BOLLETTINO - BULLETIN

TECNICO • TECHNICAL	●	GRUPPO • GROUP	**3**
RICAMBI • SPARE PARTS	●	NR • NO	**94**
INFORMAZIONI • INFORMATION		DATA • DATE	**05-10**

MODELS: Brushcutters with loop handgrip DS 3800 S - DS 4200 S

SUBJECT: Torsional damper

PREMODIFICA - OLD ASSY	POSTMODIFICA - NEW ASSY

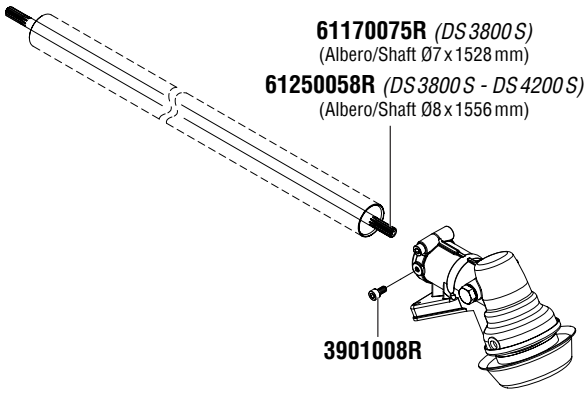
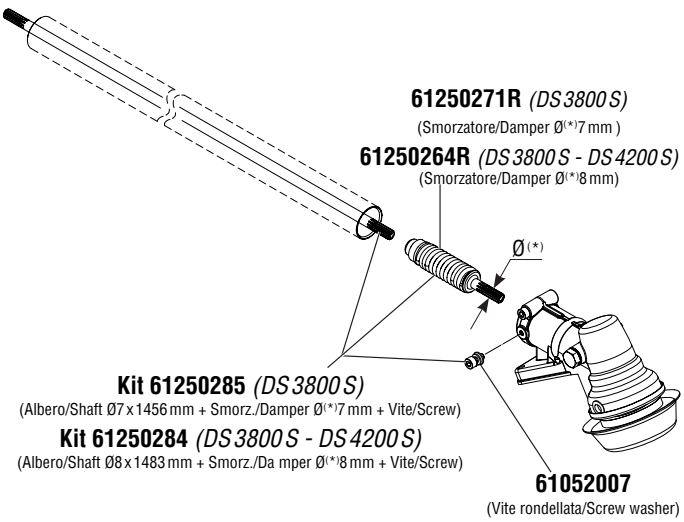
DESCRIPTION: Product improvement. The introduction of the torsional damper on the drive shaft enables a considerable reduction in vibration during acceleration of the engine.

NOTES: The damper is fitted on the bevel gear side. Replace the tube fixing screw to prevent interference with the damper.

INTERCHANGEABILITY: Yes, using kit p/n 61250284 / 61250285
